DEILISKIPULAG NORÐURHLUTA URRIÐAHOLTS 1. ÁFANGI

HOLTSVEGUR 20

Tillaga að breytingu á deiliskipulagi mkv. 1:1000

VERK
DEILISKIPULAGSBREYTING
Holtsvegur 20

Tillaga að breytingu kennisniði F-F

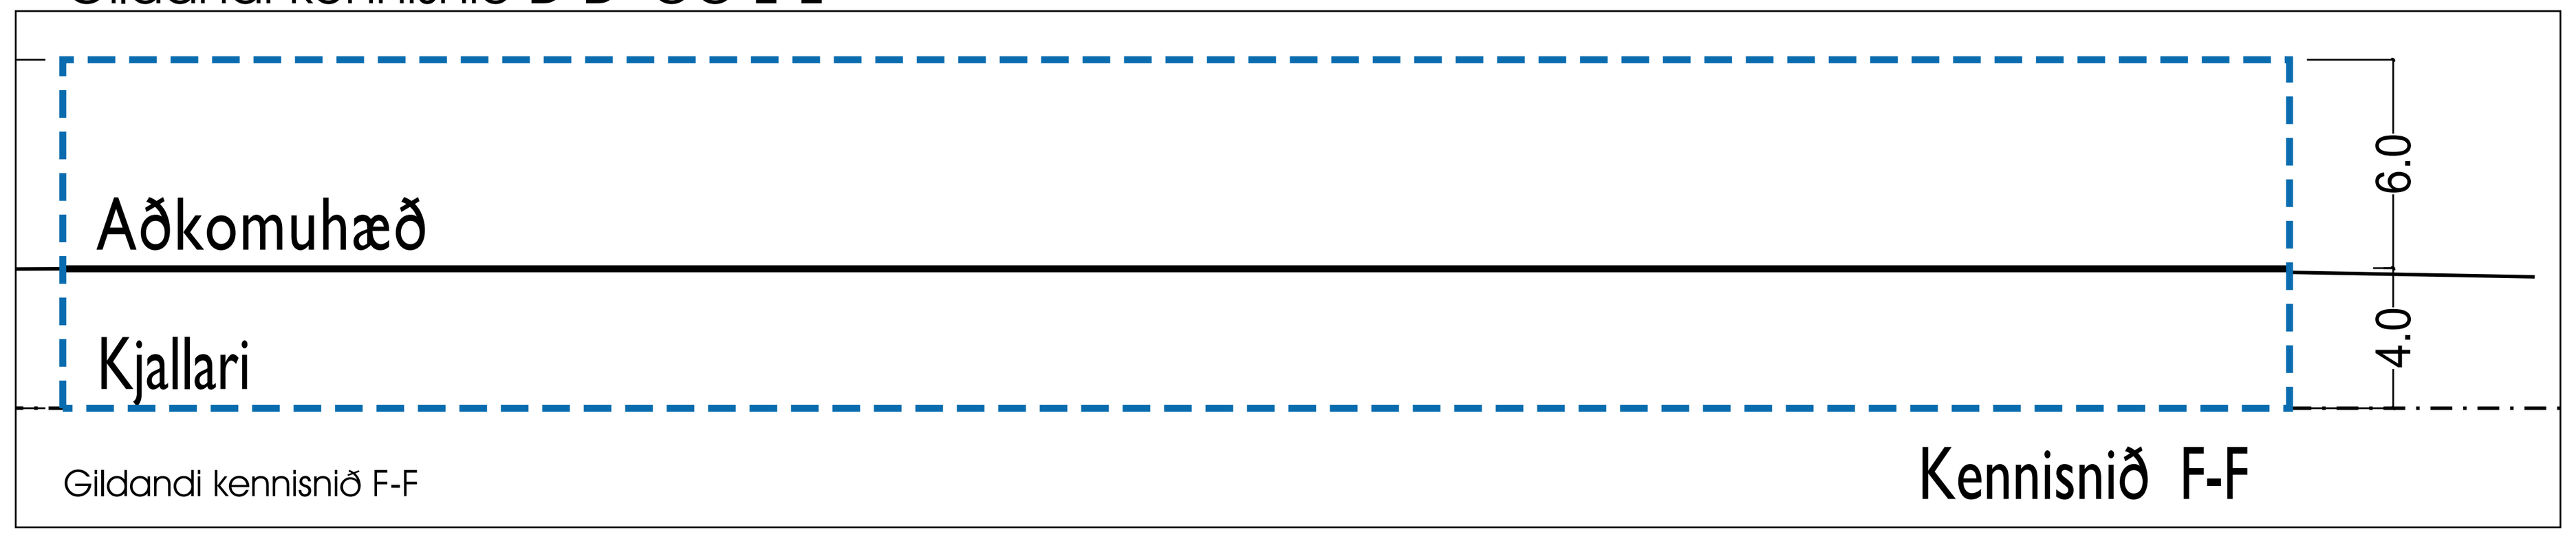
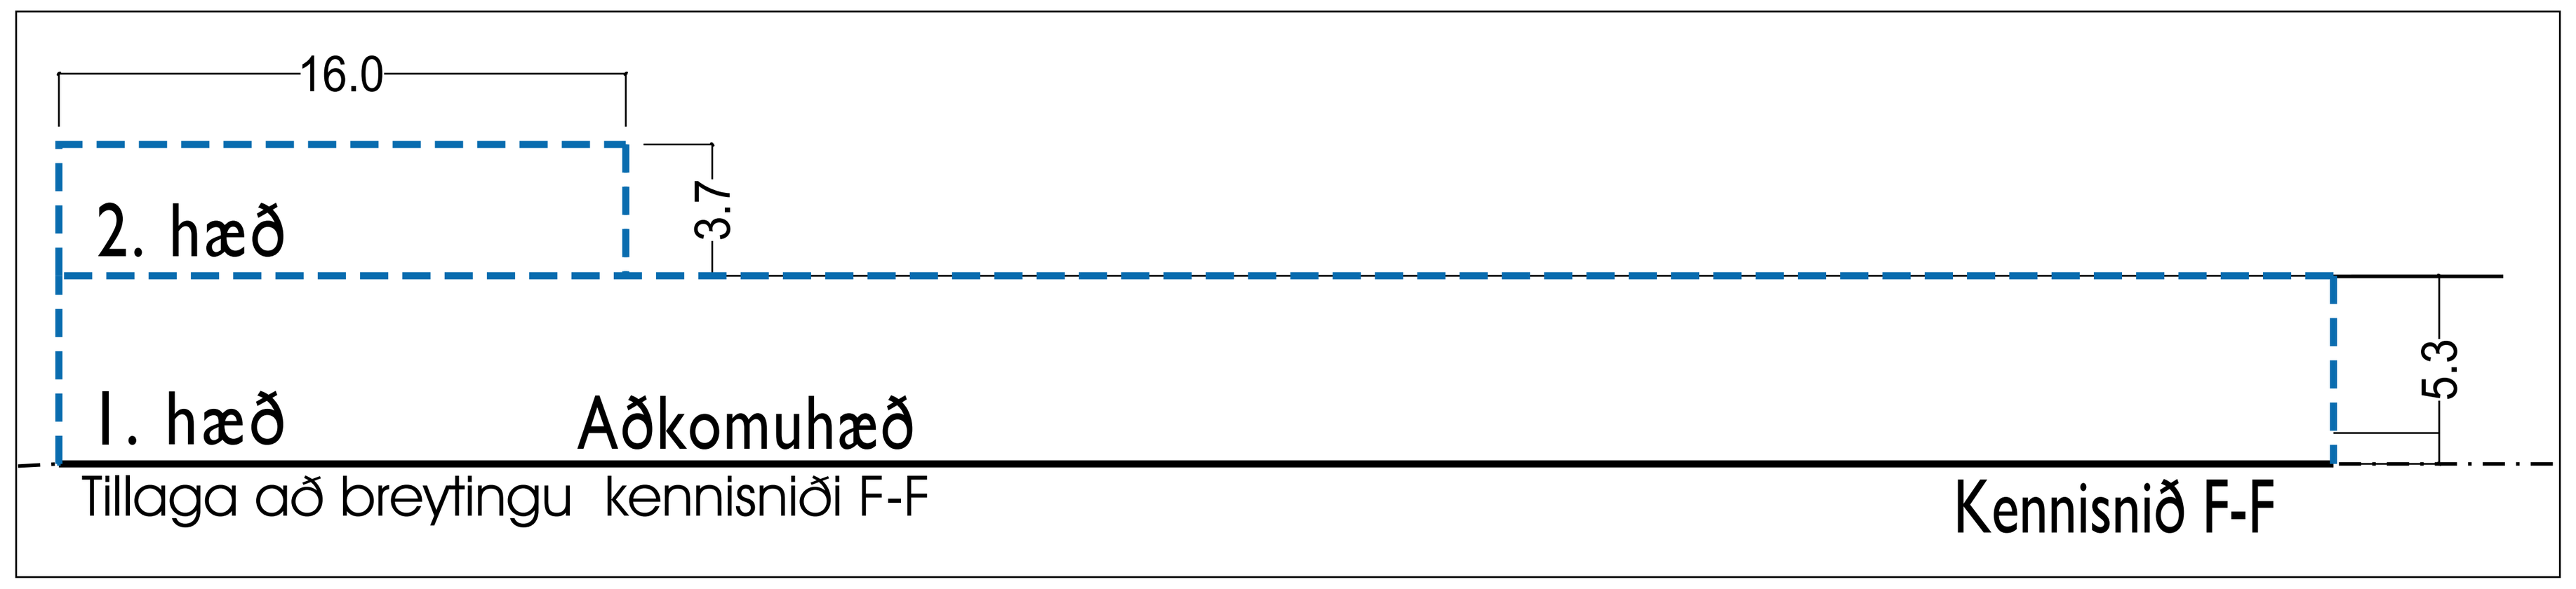
Kennisnið breytist til samræmis við breytta aðkomu.

Tillaga að deiliskipulagsbreytingu snið D-D

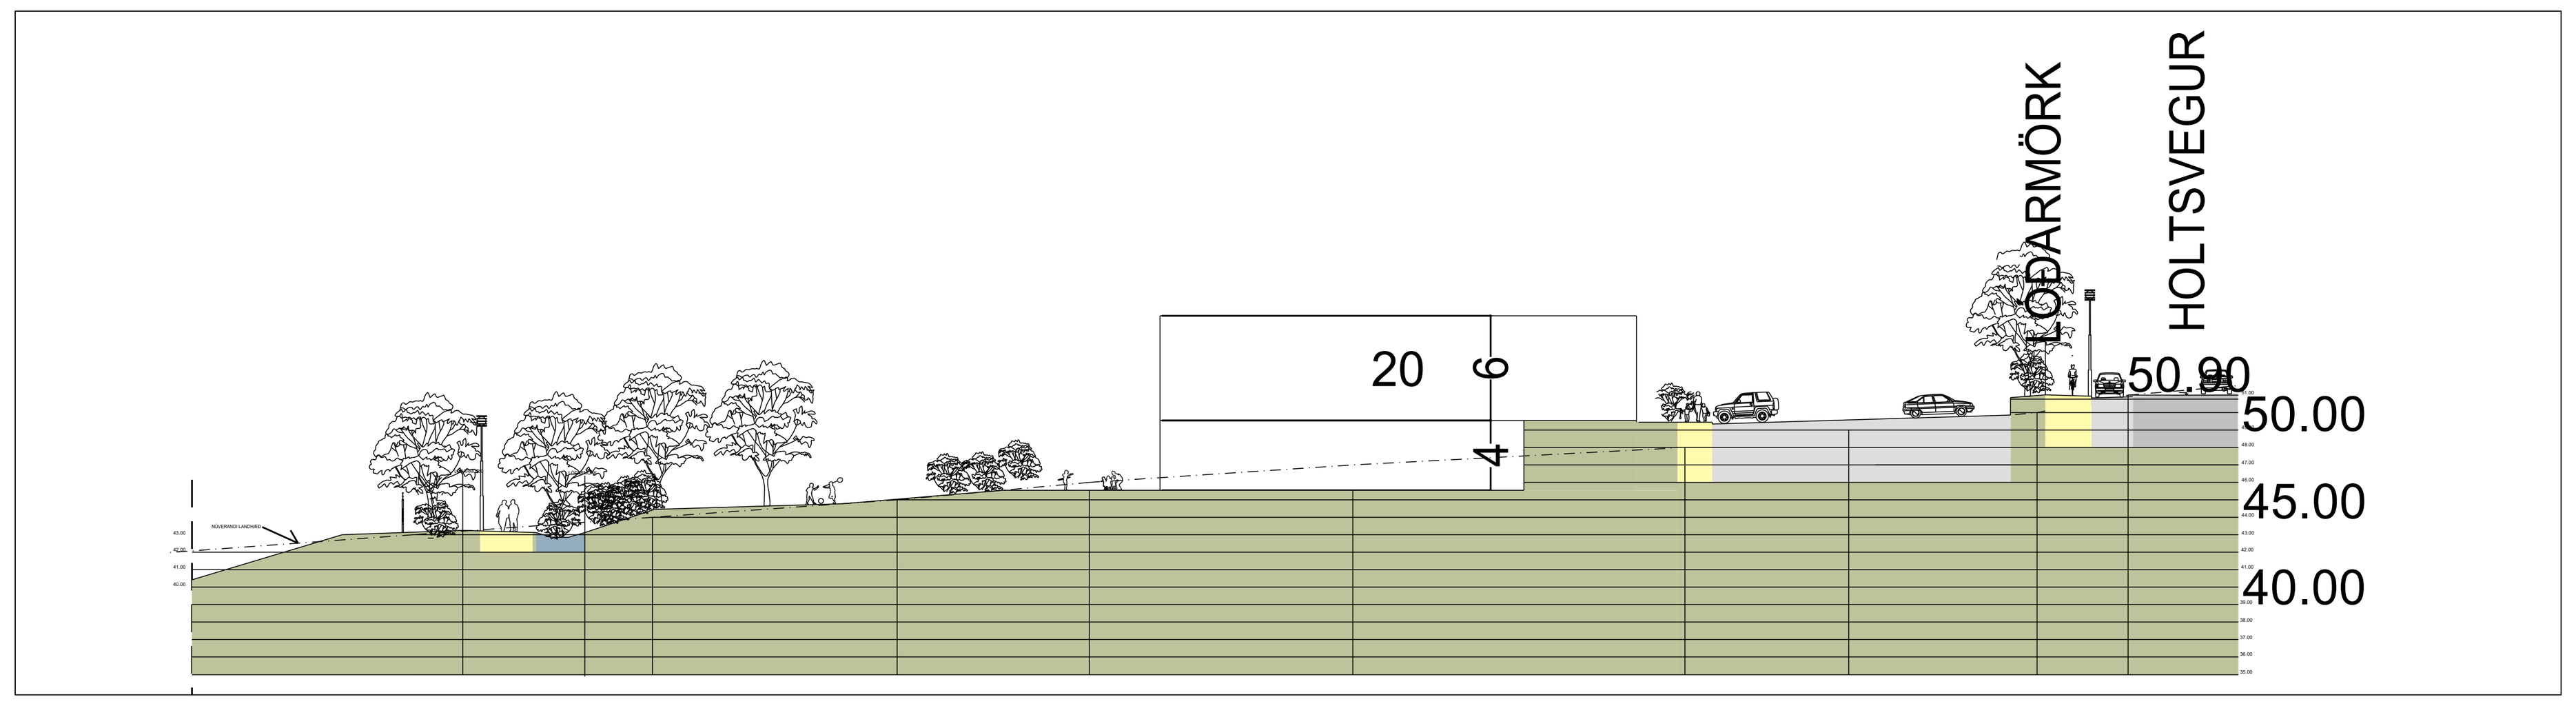
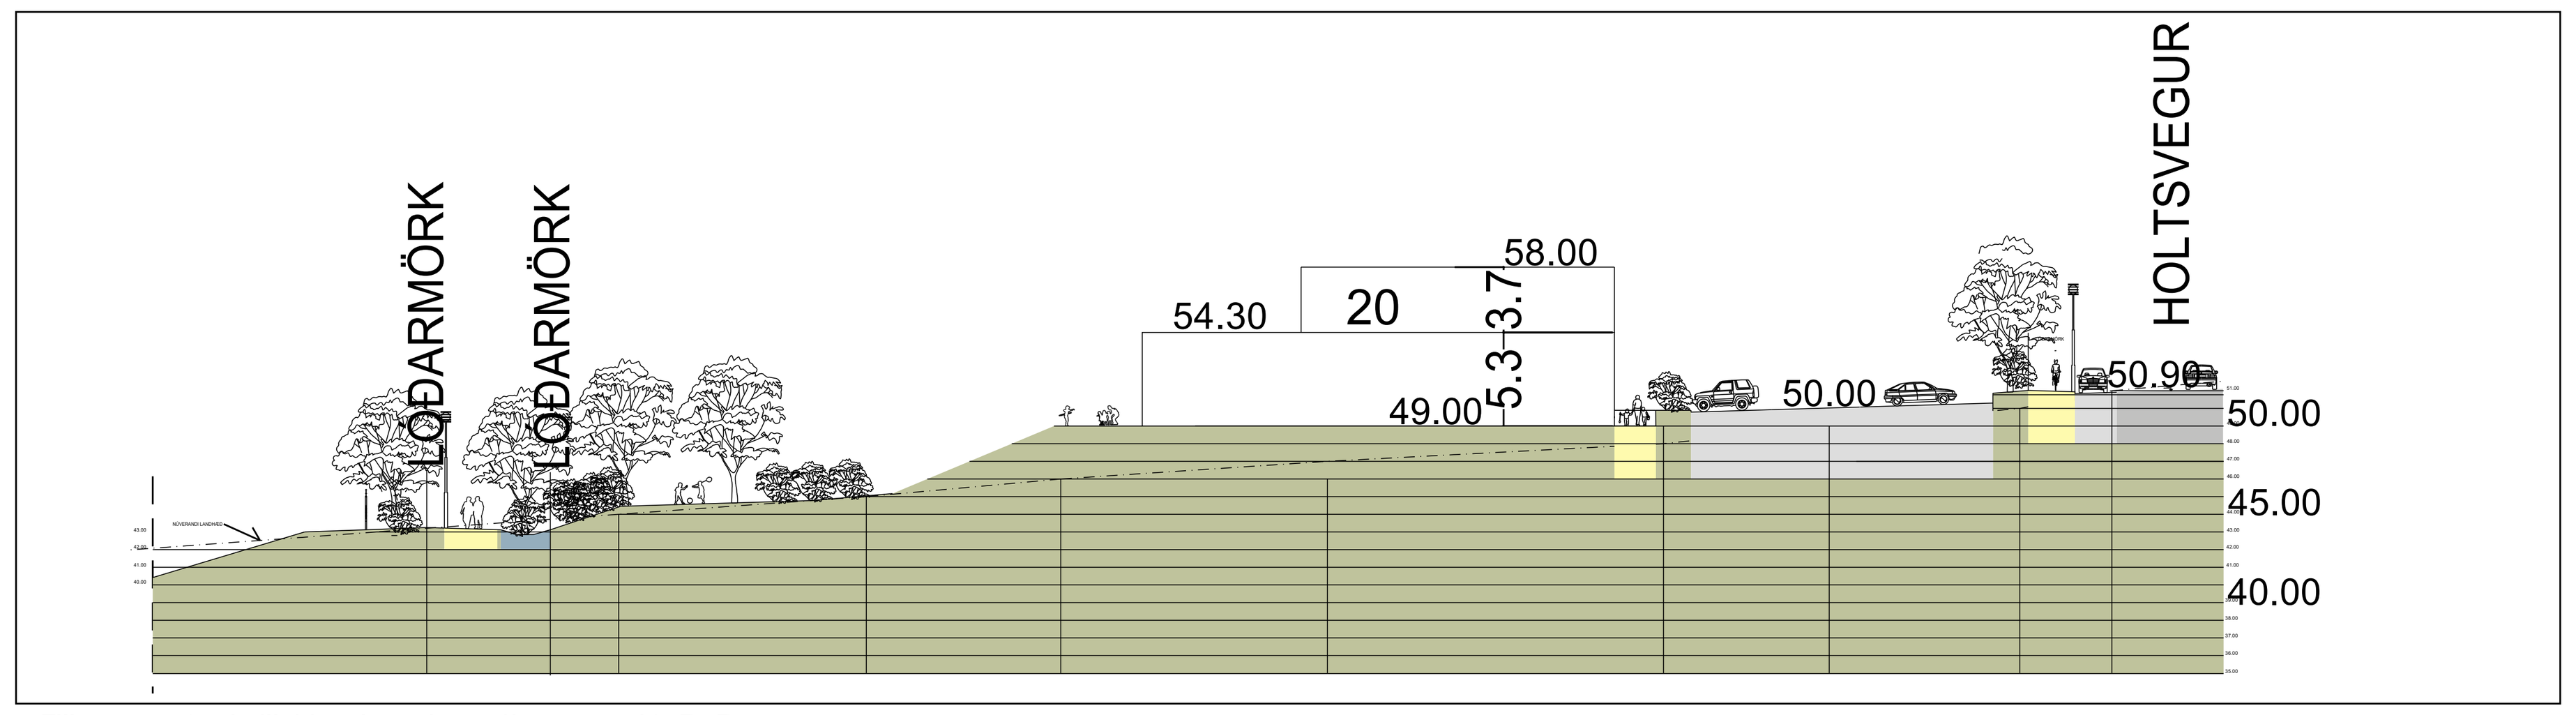
Hámarkshæð byggingar lækkar úr 10 metrum í 9 metra.

Byggingarreitur breytist. Byggingarreitur 1. hæðar er óbreyttur en byggingarreitur 2. hæðar minnkar og tekur nú aðeins til hluta byggingarreits.

Hæð byggingar: Hús skal vera 1- 2 hæðir. Meginhluti húss er einnar hæðar en heimilt er að hafa hluta húss á 2 hæðum.

Hámarkshæð húss er frá aðkomukóta er 9 m. Akoma að húsi er á 1. hæð

Tillaga að breytingu á kennisniði D-D

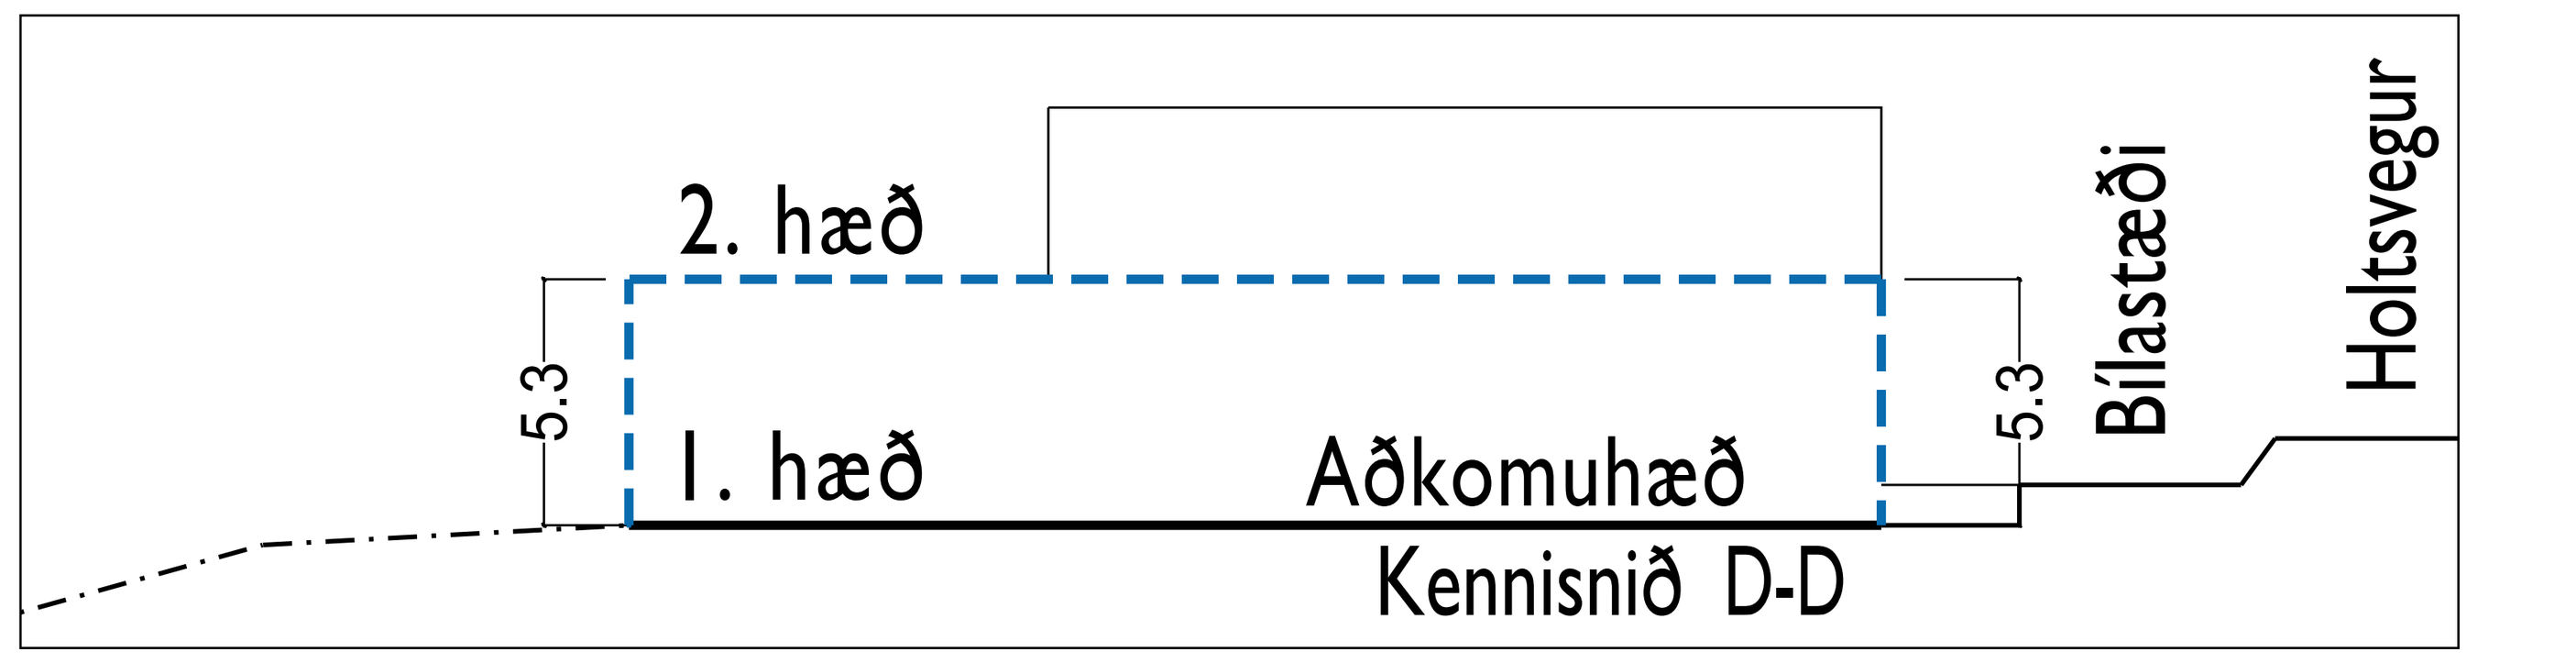
Í deiliskipulagsbreytingunni felst að aðkoma að byggingunni breytist. Í stað aðkomu á efri hæð verður aðkoma frá neðri hæð.
